Accordo di avvalimento sottoscritto con Autorità di Bacino Distrettuale Appennino Settentrionale.
Adozione della variante al Piano di bacino del torrente Lavagna finalizzata alla riclassificazione della suscettività al dissesto di un'area localizzata nei pressi di Colle Caprile classificata Pg3a nella cartografia del Piano di bacino - Comune di Uscio (GE)

Decreto del Direttore Generale

ALLEGATO 1

Piano di bacino torrente Lavagna, stralcio della carta della suscettività al dissesto
 Piano di bacino vigente

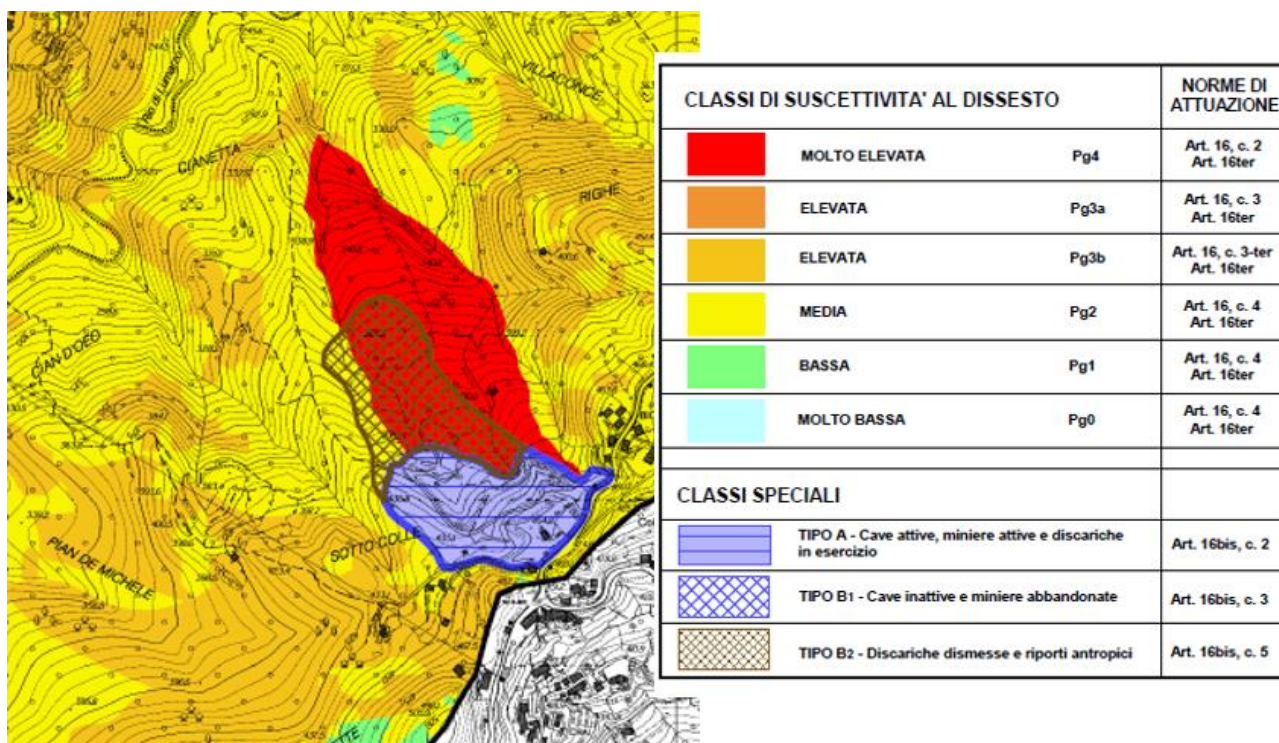
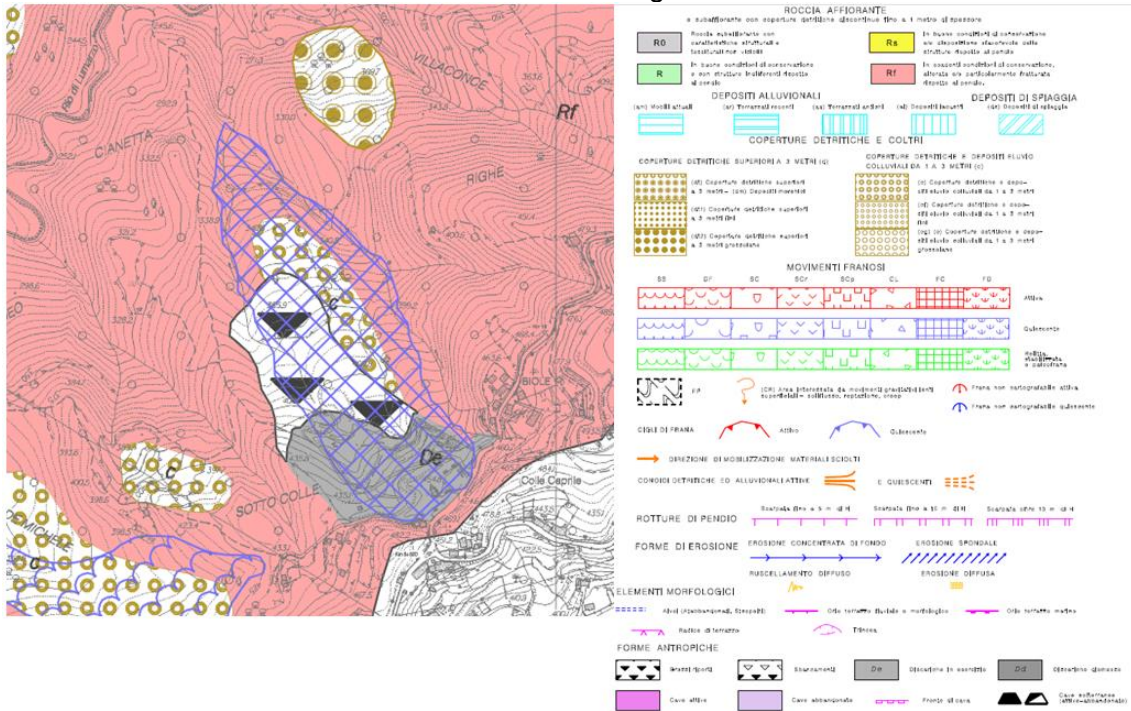
- la variante consiste nella riclassificazione dell'area da Pg3a a Pg4 nella carta della suscettività al dissesto del PdB del torrente Lavagna;

- le misurazioni in corrispondenza del passaggio stratigrafico al substrato roccioso di base (circa -20 m dal p.c.), indicano un movimento di versante progressivo e costante, riconducibile al contesto di instabilità genetica del versante in oggetto;

- la campagna di misura del 10/03/2020 ha registrato la netta troncatura del tubo inclinometrico in corrispondenza della transizione tra terreni di riporto e coltre detritica colluviale;

- i recenti dati interferometrici disponibili al Settore Assetto del Territorio per il periodo 2014-2019, evidenziano nel piazzale A.T.P. di cui in premessa la presenza di un PS (Permanent Scatterer) che nel suddetto periodo indica uno spostamento di circa 11 cm;

- sulla base dei dati ad oggi disponibili, la variante proposta, individuando una zona a maggior rischio rispetto al piano vigente, comporta un necessario aggiornamento del quadro della pericolosità geomorfologica con associato regime normativo di Pg4;

Piano di bacino torrente Lavagna, stralcio della carta geomorfologica Piano di bacino vigente

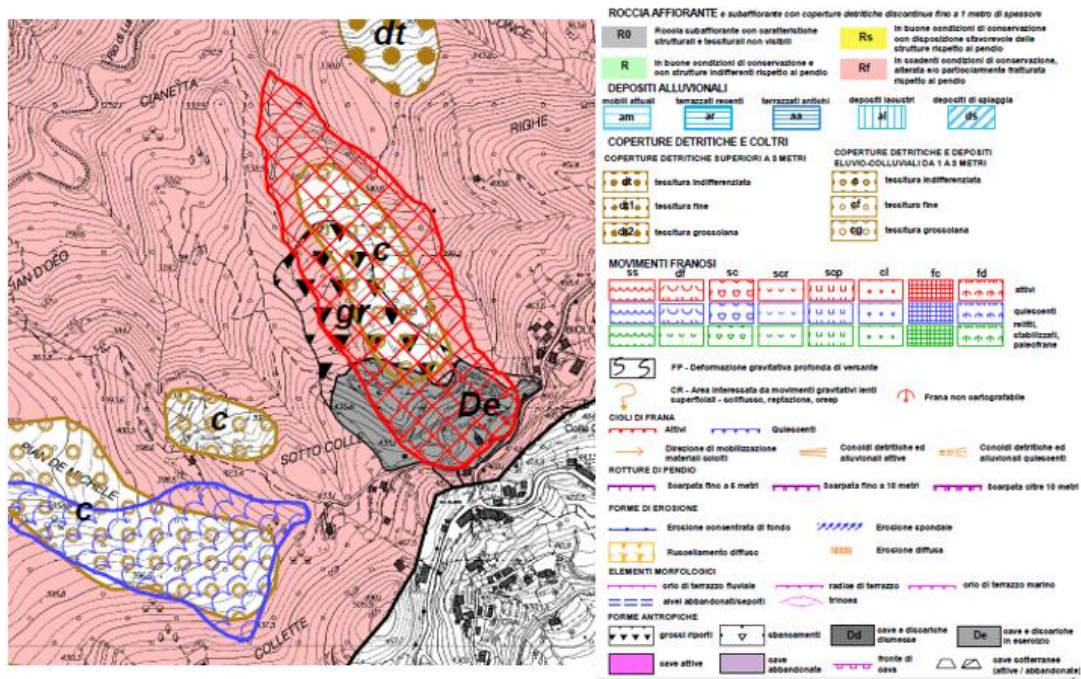
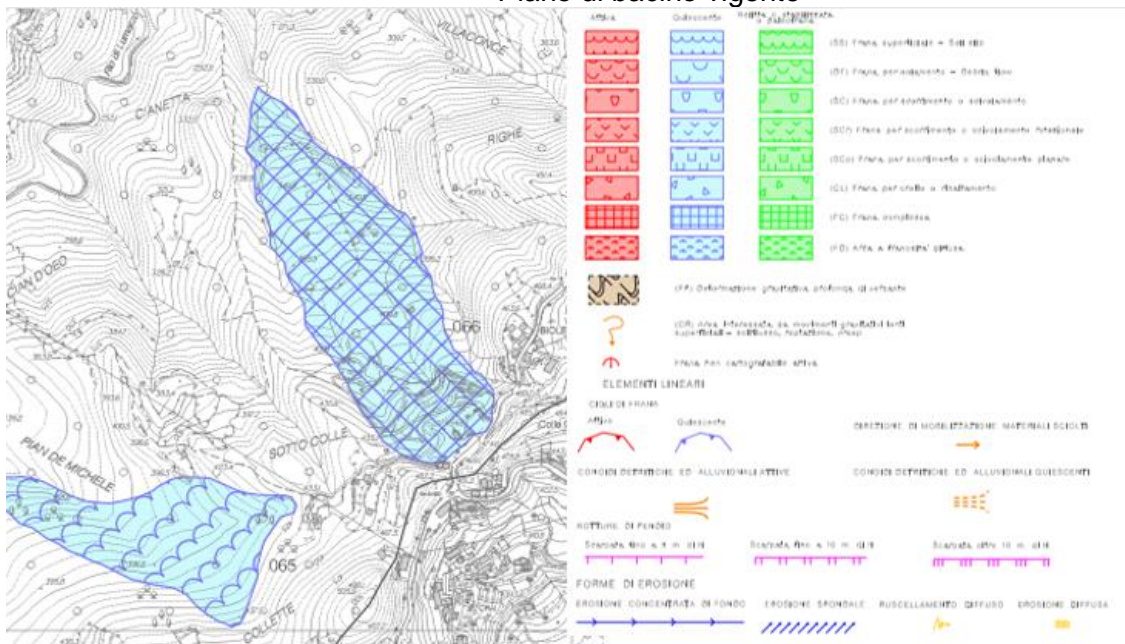
- trattandosi di una variante che introduce nuovi vincoli, è necessario far precedere l'approvazione della variante da una fase di pubblicità partecipativa, come previsto dalle modalità procedurali indicate nell'Allegato 1 del DSG n. 49/2018;
- vengono modificati i seguenti ulteriori elaborati di Piano, diretta conseguenza della modifica di che trattasi
 - o carta geomorfologica,
